LuK Service Info

TB1151

Part Nr. 228 0069 11 – 280/280mm TGA6

Info: New design / Neues Design / Nouvelle conception / Nuevo diseño / Nuovo disegno / Nuovo segno

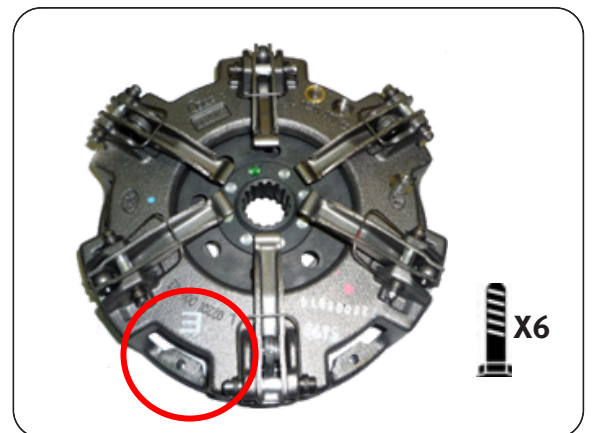
This new design utilises the latest clutch technology, using a vented housing for improved cooling and heat dispersal. Fully interchangeable with existing clutches with no modifications required to vehicle or flywheel. A new fixation bolt set 411 0164 11 6 x M8 x 1.25 x 50mm + Conical washer is supplied with new designs to accommodate the lower housing.

628 1379 09 = 228 0069 11 + 328 0070 16

628 1379 10 = 228 0069 11 + 328 0070 16 + 500 0059 10 + 410 0020 40
